Avis sur le projet de centrale photovoltaïque « Solarzac » sur la commune du Cros (Hérault)

N°Saisine : 2025-014824

Avis émis le 24 juillet 2025

Figure 2: Plan de masse (source : dossier)

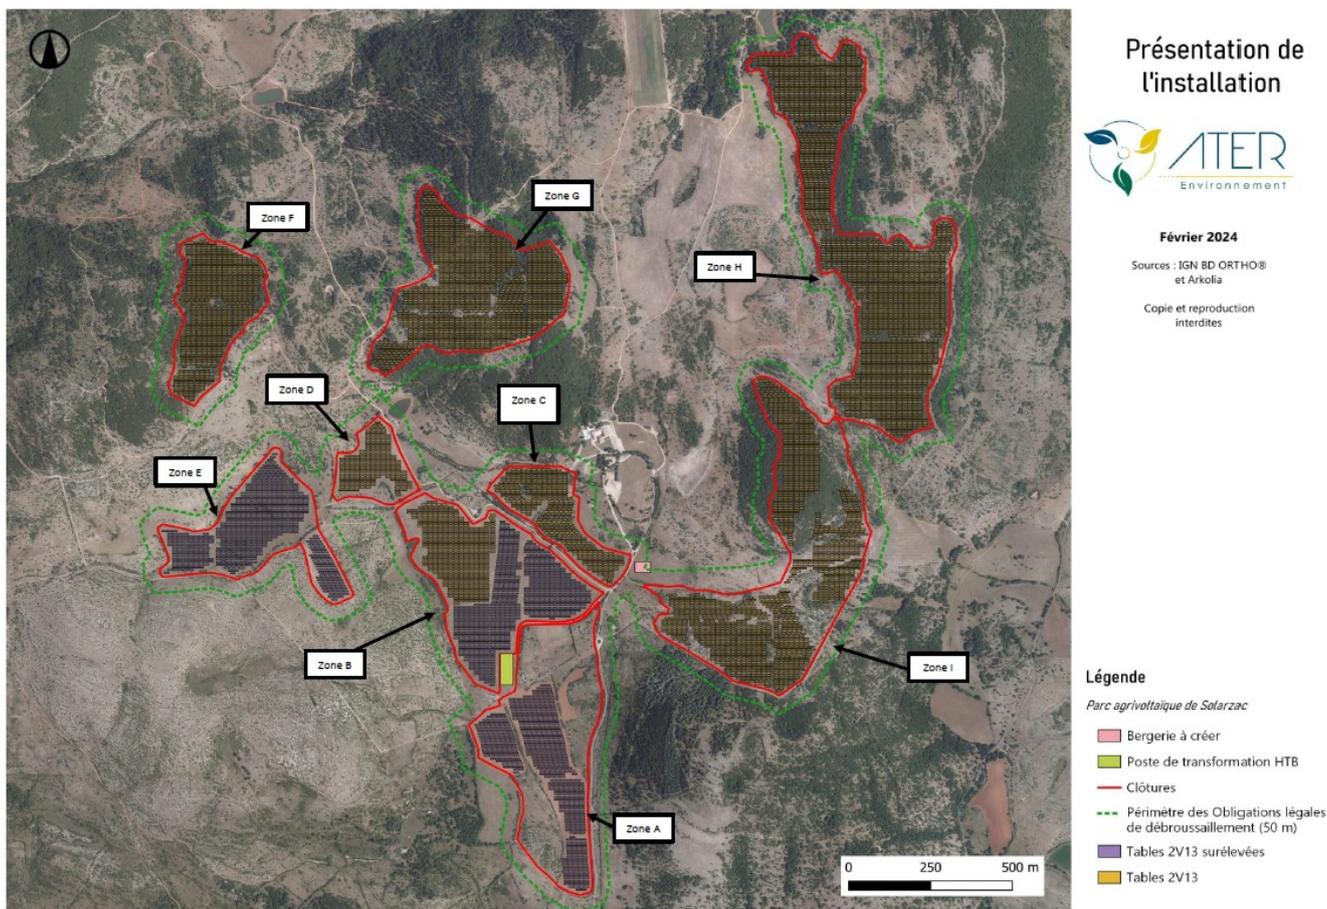
Les surfaces de sols remaniés (fondation des supports de panneaux, clôtures, pistes légères, citernes) à fortement remaniés (pistes lourdes, bâtiments) représentent environ 130 ha d'une ampleur inhabituelle qui tient pour une grande partie au linéaire de pistes reliant les multiples zones de production.

La MRAe attire l'attention sur les impacts de ces travaux importants sur les sols :

- les impacts sur la flore et la faune inféodée, ainsi que sur la faune du sol et la faune du sol seront potentiellement très importants ;
- la remise en état du site avec la renaturation des pistes (enlèvement des matériaux importés pour les fondations des pistes lourdes, bâtiment, citernes, ...), la purge du terrain de tous les réseaux, etc, représentera un chantier important dont la charge financière devra être assurée à l'abandon du site.

Figure 3: Synthèse des enjeux relatifs aux habitats naturels et à la flore (sources : POC, Sinergia, Solagro)

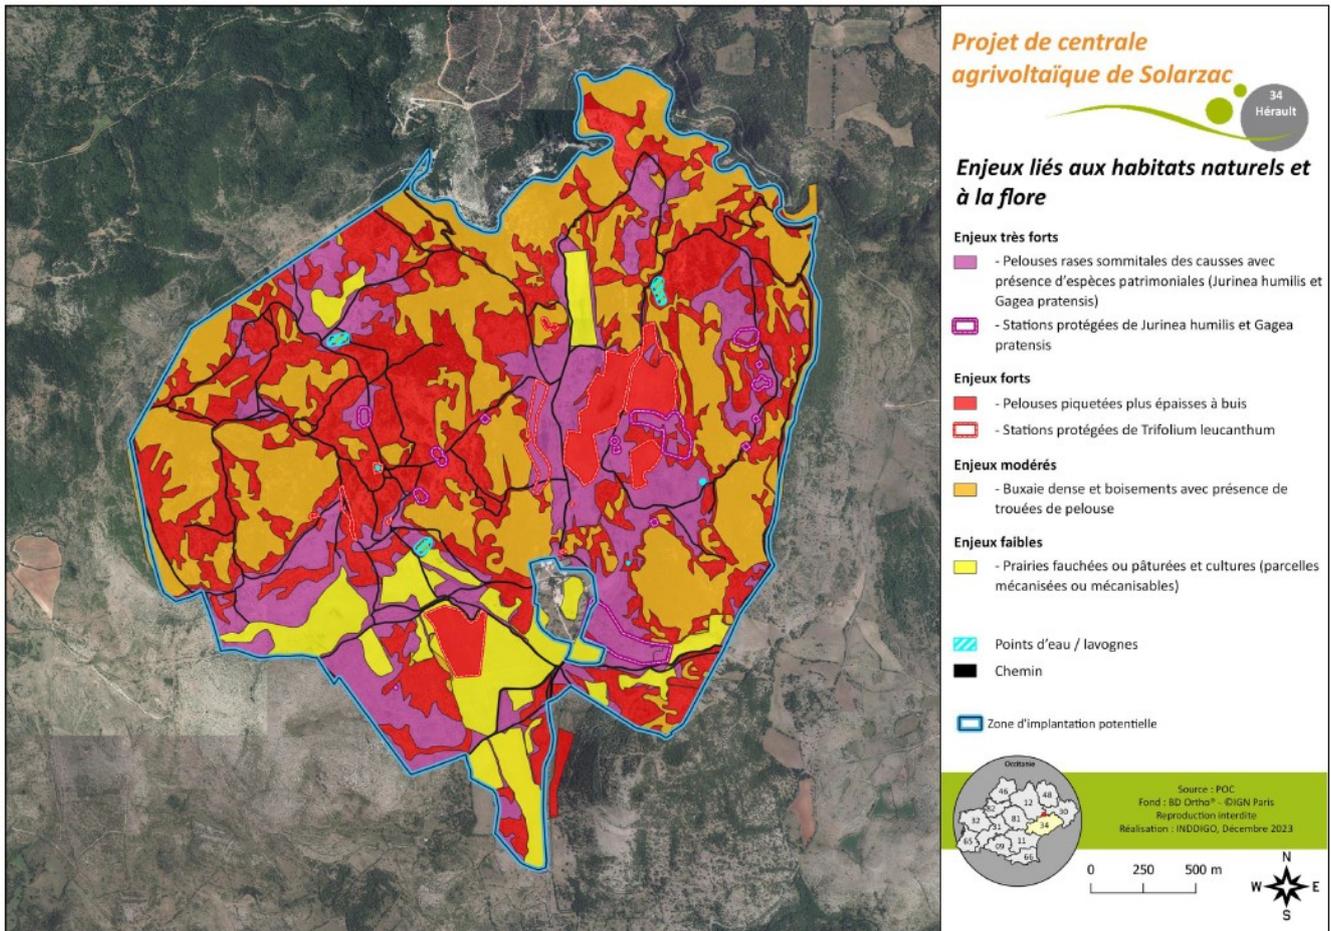
Pour les impacts sur les habitats naturels et sur le peuplement floristique, contrairement à ce qui est avancé dans le document, des études récentes démontrent que l'installation de panneaux entraîne une modification des conditions physiques dans l'ombre des panneaux conduisant à une évolution des milieux et à une perte de biodiversité. De plus, 30 ha de sols seront plus ou moins lourdement remaniés pour l'installation du projet, générant un impact sur la flore et la faune qui n'est pas pris en considération dans l'étude d'impact.

La MRAe considère dans ces conditions que les niveaux d'impact sur les habitats naturels et la flore définis dans le dossiers sont sous-évalués.

La MRAe recommande au porteur de projet de revoir à la hausse la qualité d'échantillonnage et de son effort dans l'évaluation des impacts du projet sur les habitats naturels, la flore et tous les taxons faunistiques présents sur ou à proximité de la zone d'implantation potentielle.

Figure 4: synthèse des enjeux naturalistes

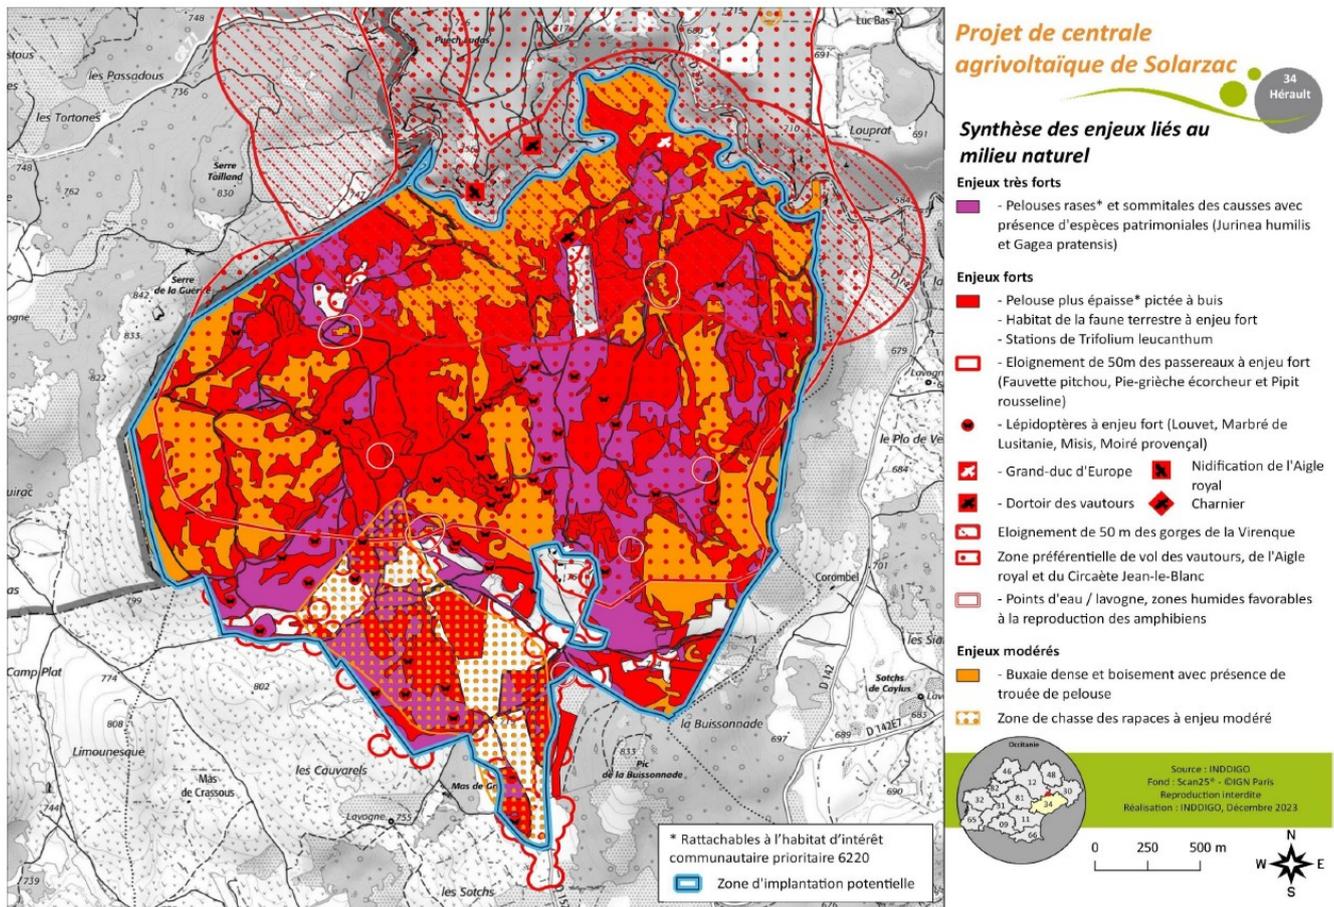
Concernant l'entomofaune et les autres taxons de la faune invertébrée, de nombreuses espèces représentent un enjeu sur le site et témoignent de la richesse faunistique de la zone d'implantation du projet. On note la présence de 4 papillons classés « *en danger* » dans la liste rouge d'Occitanie, qui représentent des enjeux forts : le Moiré provençal, le Marbré de Lusitanie, le Misis et le Louvet. Cependant l'absence de détection de papillons protégés et la détection de quatre espèces seulement sur les 24 déterminantes des Znieff du secteur (dont l'Apollon et la Diane) questionne sur la qualité d'échantillonnage de ce groupe.

L'enjeu du site vis-à-vis des chiroptères est globalement faible à modéré avec des petites zones d'enjeu fort. Consacrer seulement 6 jours d'inventaires pour ce groupe d'espèces à PNA est notablement insuffisant.

Dans un contexte de richesse écologique majeure du secteur de projet, la MRAe recommande de compléter l'état initial du milieu naturel par la réalisation de nouveaux inventaires naturalistes sur un cycle biologique complet, à des dates et sous des conditions météorologiques adaptées, en précisant les temps d'observation dédiés à chacun des groupes observés, afin d'avoir une pression d'inventaire suffisante sur chaque groupe.
